Mission régionale d'autorité environnementale

**Avis délibéré de la Mission régionale  
d'autorité environnementale  
Hauts-de-France  
sur le projet de parc éolien  
de la société « Parc éolien de Lingham 2 »  
à Lingham (62)**

n°MRAe 2020-4879

*Localisation des éoliennes du projet  
(source : page 11 de l'étude de dangers).*

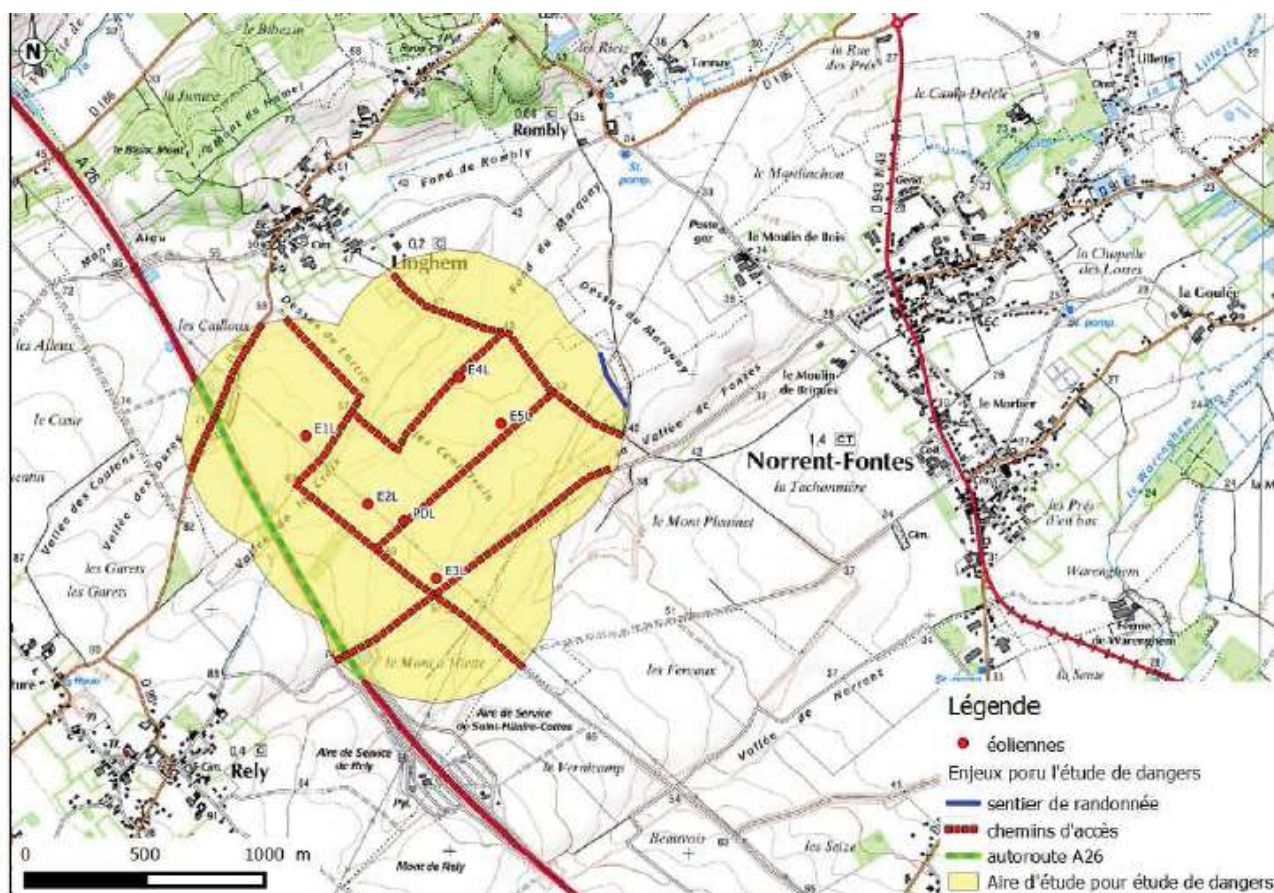
Or, les éoliennes E1L et E2L se trouvent à moins de 200 mètres (150 m et 132 m) d'une haie et d'un boisement. Il conviendrait d'au moins les déplacer à 200 mètres en bout de pale des haies et boisements et de tout lieu d'intérêt pour les chauves-souris, conformément aux recommandations du guide Eurobats<sup>5</sup>.

*L'autorité environnementale recommande de déplacer les éoliennes E1L et E2L à 200 mètres en bout de pale des haies et boisements et de tout lieu d'intérêt pour les chauves-souris.*

Un plan de bridage (mesure MR5) particulier est mis en place pour l'éolienne E2L, la plus impactante du projet, selon les conditions météorologiques entre début mai et fin octobre, pendant les quatre premières heures qui suivent le coucher du soleil, pour des températures moyennes supérieures à 10 °C, et pour des vitesses de vent moyennes inférieures à 5,5 m/s, lors des nuits sans précipitation.

Le bridage est une solution qui ne peut être mise en œuvre que si l'évitement n'est pas possible. L'évitement n'a pas été étudié et la solution de contrôle de l'attractivité des machines MR5 ne constitue pas une mesure consécutive à la recherche de l'évitement, qui doit être prioritaire.

Si le plan de bridage était maintenu, il devrait alors s'appliquer à l'ensemble du parc puisqu'il apparaît que toutes les machines se situent en zone à risque moyen à fort. Les conditions de l'arrêt des machines seraient : entre début mai et fin octobre, pour des vitesses de vents instantanées inférieures à 6 m/seconde, pour des températures supérieures à 10 °C à hauteur de nacelle, durant l'heure précédant le coucher du soleil jusqu'à l'heure révolue suivant le lever du soleil.

*L'autorité environnementale recommande d'appliquer à l'ensemble du parc la mesure de bridage, si et seulement si l'évitement n'est pas possible.*

Carte de présentation du projet « Eoliennes du Mont d'Hiette » en vert  
(en jaune : le projet éolien de Lingham 2)  
(source : étude paysagère page 107)

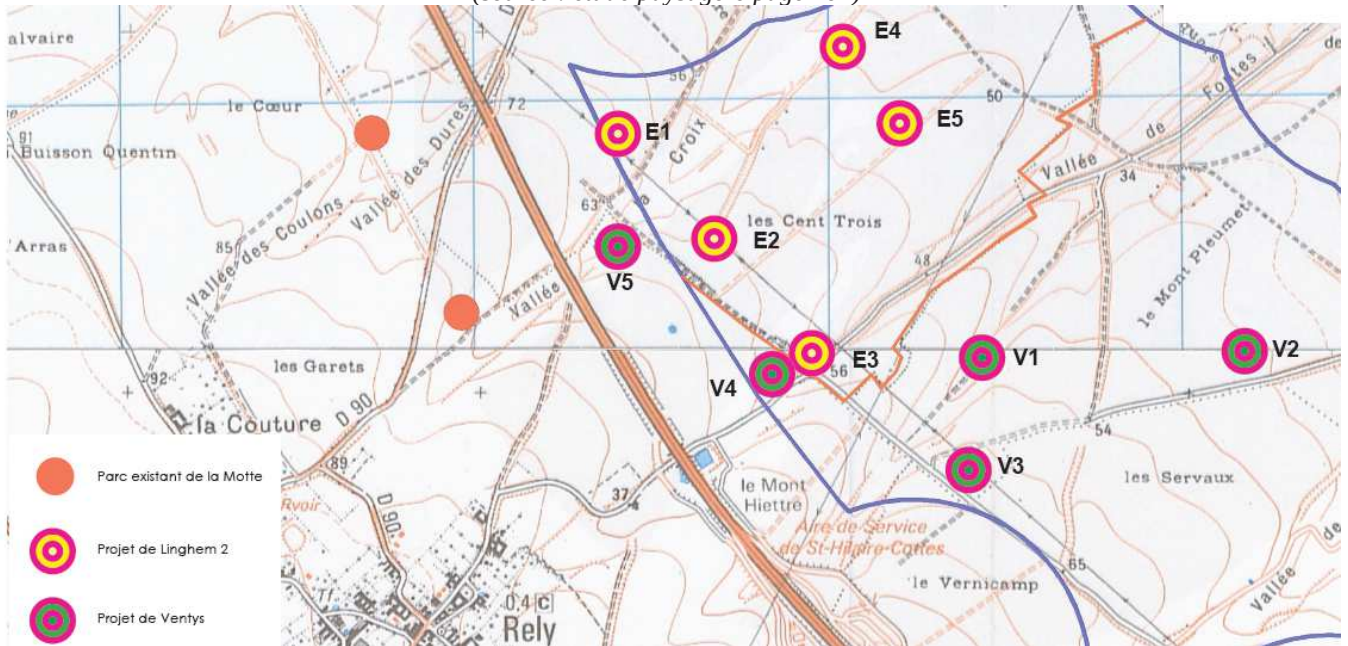
L'autorité environnementale relève que le projet s'insère en continuité voire en superposition du projet de la société « Eoliennes du Mont d'Hiette », qui a fait l'objet d'un avis de l'autorité environnementale du 4 octobre 2019<sup>3</sup>. L'étude d'impact (page 143) indique une distance de 130 mètres de l'éolienne E3L avec ce parc.

Lors du dépôt du projet de Linghem 2, un autre projet très proche faisait également l'objet d'un dépôt. Deux éoliennes de chacun des projets sont en concurrence directe. Il s'agit de E2 et E3 du projet de Linghem et de V4 et V5 du projet de Mont d'Hiette (page 107 de l'étude paysagère).

Deux compromis sont présentés dans l'étude paysagère, avec la suppression des éoliennes E3 et V5, ou des éoliennes E2 et V4. Selon le dossier, à la lecture des photomontages, aucun des deux compromis n'émerge par rapport à l'autre, et les deux variantes sont envisageables (page 128 de l'étude paysagère).

Par ailleurs, l'étude des variantes ne prend pas en compte le projet de parc éolien du Mont d'Hiette (page 153 de l'étude d'impact), alors que ces deux parcs formeront un ensemble pour lequel une harmonie et une minimisation des impacts doivent être recherchés. L'étude d'impact du projet de parc éolien du Mont d'Hiette évoque les impacts cumulés avec le présent projet sans mentionner l'éolienne E3L.

*L'autorité environnementale recommande de compléter la présentation des variantes en intégrant le projet de parc éolien du Mont d'Hiette, et de rechercher une harmonie entre les deux projets minimisant leur impact.*
